## Продукция: Комплект Jurid для установки колодок с улучшенными характеристиками

Придерживаясь взятых на себя обязательств по предоставлению мощных, надежных, эффективных и безопасных систем торможения для широкого ассортимента моделей, наша инженерная команда предложила обновленную конструкцию установочного комплекта для тормозных колодок **Jurid 2941509560 для тормозной системы Haldex DBT22LT**. Этот обновленный дизайн позволит упростить установку колодок и обеспечит правильную сборку в ходе операций обслуживания.

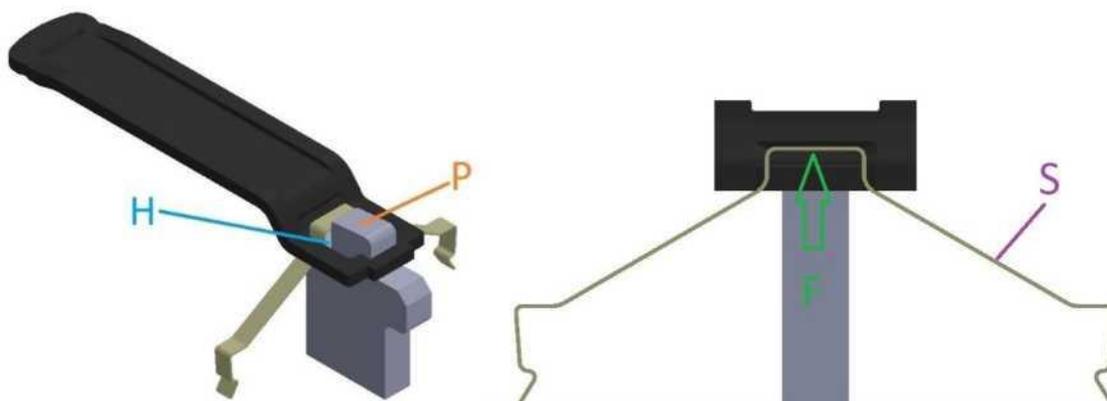
Существующий комплект Jurid 2941509560 (см. иллюстрацию ниже) содержит фиксирующую пружину ("S"), которая вставляется между штифтом суппорта ("P") и отверстием/седлом для крепления ("H"). При такой конструкции механику тормозной системы сложно визуально убедиться в том, что пружина размещена правильно и вставлена в седло крепления.

Кроме того, потеря прижимного усилия пружины или изменение взаимного расположения пружины и седла, которое может произойти в процессе монтажа/демонтажа, может оказаться незаметным визуально, если смотреть с фронтальной стороны сборки.

Новая конструкция комплекта Jurid 2941509560 (см. иллюстрацию ниже) содержит блокирующую пружину ("S"), которая облегчает установку и обеспечивает постоянное давление на стенки отверстия/седла крепления ("H"). Кроме того, эта обновленная конструкция позволяет механику тормозной системы визуально контролировать фиксацию колодок при любом угле наблюдения, что способствует правильному монтажу.

Обратите внимание на то, что предыдущий комплект также остается пригодным для использования в соответствии с прилагаемыми инструкциями по обслуживанию. Обновленный дизайн отражает наше стремление к постоянному улучшению нашей продукции для простой установки и эффективного обслуживания. Новая конструкция будет вскоре внедрена в производство и со временем заменит текущую версию.
